「発注者の心得」実務書

設計と現場のズレ解消の ポイント

【三者意見交換会の取りまとめ】

令和8年3月
四国地方整備局
設計成果品質確保検討委員会

【課題】施工における安全性の確保

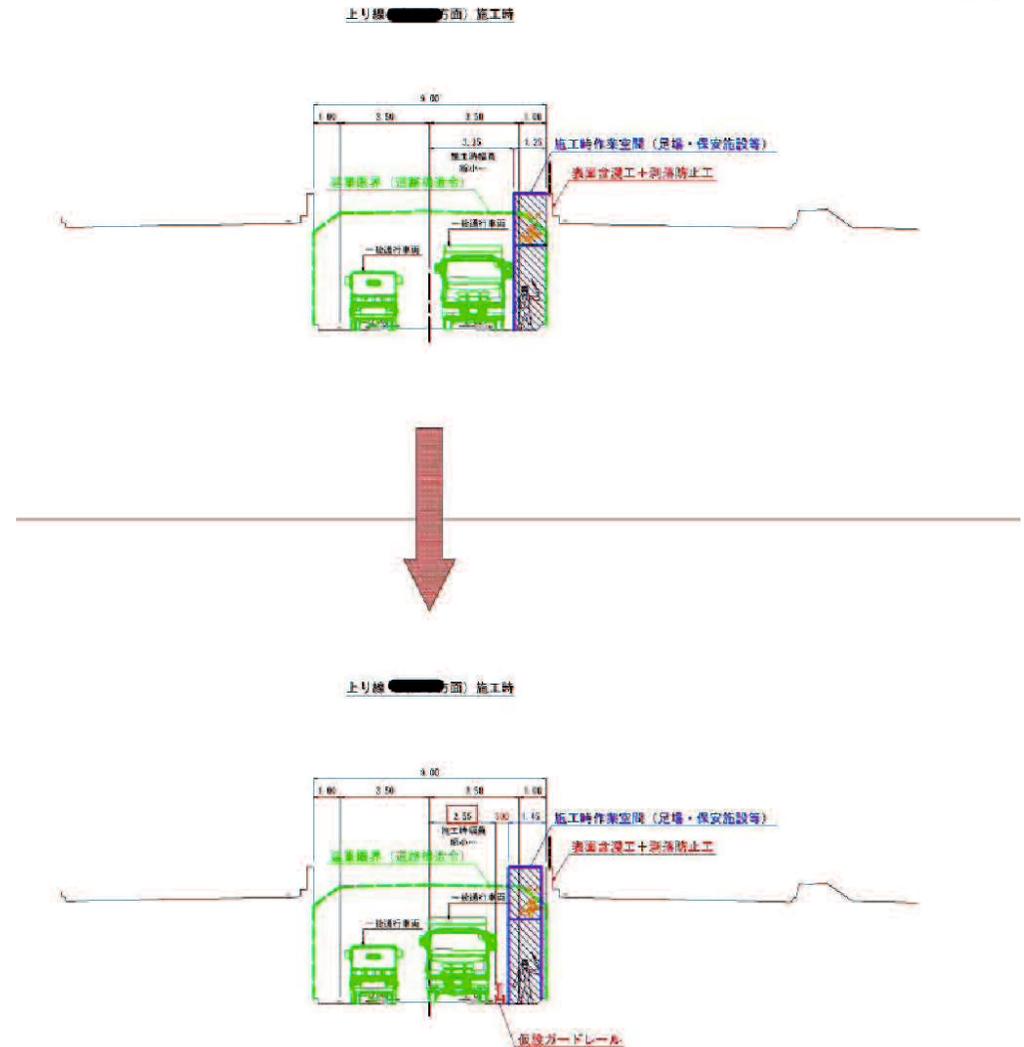
安全施設を設置できると必要幅員が確保できない

- ・設計時点で安全施設の設置が考慮されておらず、安全性が確保されていない。

○施工する擁壁面と足場の離隔が20cmは必要であり、又一般道と現場の隔離措置として仮設6rの設置が必要となります。
 ○必要な幅員が困難となるので夜間に高所作業車にて施工する。

- ・足場設置は安全性が確保できない為、夜間片側通行による高所作業車での施工に変更

【課題①】発注図から漏れている仮置き土

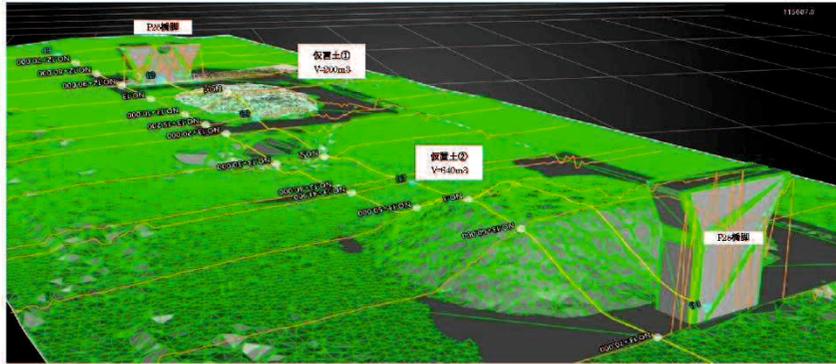
橋内仮置土(200x60=840m3)は、本工事施工開始の支障となるため、撤出先を指示願いたい。

※施工箇所に前年度工事残土を残すのであれば、設計に組み込んでいただきたい。計測や土砂撤去の期間、本工事を行えないため工程のロスが生じる。

- ・発注時の図書にはない仮置き土が、施工時には現地にあり、行程が遅れる。

- ・課題①については、発注者において、**工事発注検討会で確認**の上、発注図面への反映が出来ない場合は、**条件明示等で反映**すべき。
- ・当初設計の時点では対応出来ない事を前提とした対応が必要。
また、発注担当課と現場監督との共有も重要であり、発注前に全体を俯瞰して確認出来る仕組みが必要。
- ・課題②については、設計側で施工が出来る様な構造設計を行うべき内容である。

【課題②】施工困難な補強リング

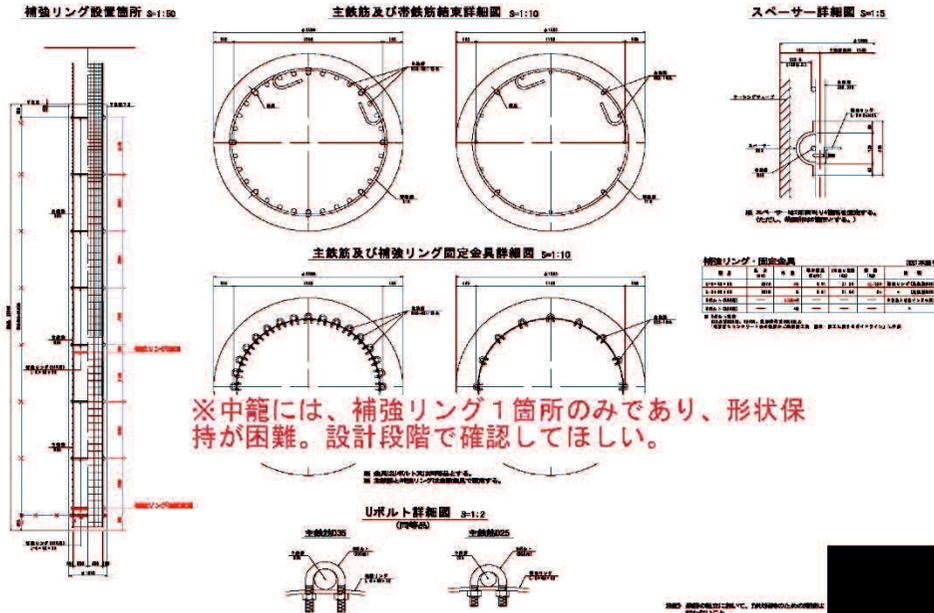
※中籠には、補強リング1箇所のみであり、形状保持が困難。設計段階で確認してほしい。

- ・補強リング1箇所のみでは、形状保持が困難で、施工が難しい。

課題②・橋脚の中籠(4m中籠)には補強リングが1組しかない設計となっている。鉄筋籠は工場で組み立て運搬し現地で建て込みを行うが、1組では運搬、建て込みで形状が維持できないため、補強リングを1組追加した。

【課題】建て込みにおける地質状況の確認

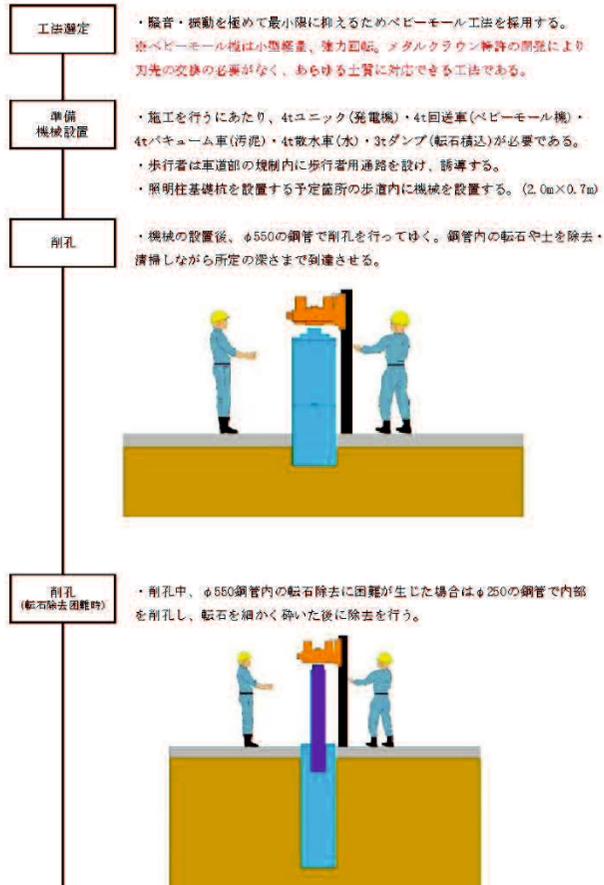
1	【試掘について(照明柱基礎杭)】 照明柱基礎杭の施工箇所において、所定の深さまで打込ができるのか。 打込中に地中の転石との接触により、騒音及び振動が発生する	バックホウ試掘掘削後、建柱機での掘削に切換え、 照明柱基礎杭が入る深さまで確認を行う。	・建柱機による試掘を指示する。 ・このとき、支障となる転石の除去を可能な限り行うこと。 (総括指示)
	別途資料1 試掘調査一覧表・平面図・写真	概算金額 +385(千円)	
2	【照明柱基礎杭の打込み困難な箇所の掘削について】 建柱機で所定の深さまで掘削できなかった照明柱基礎杭箇所は どうするか。	建柱機で掘削できなかった箇所について、推進工 で用いられている「ペビーモール工法」により計画高 までの掘削を行う。	・建柱機の試掘結果により別途指示する。
	別途資料2 施工比較表	参考金額 +5940(千円)/1箇所

・当該箇所の地質状況の把握が詳細にできていなかったことから、当初の工法判断が出来なかった。

- ・照明柱打ち込みの施工において、当初予定の建柱機では所定の深さまで打ち込みが出来なかった。
- ・そのため、改めて試掘、地質調査を行い、推進工法（ベビーモール工法）に変更して所定の深さまで基礎杭を打ち込んだ。
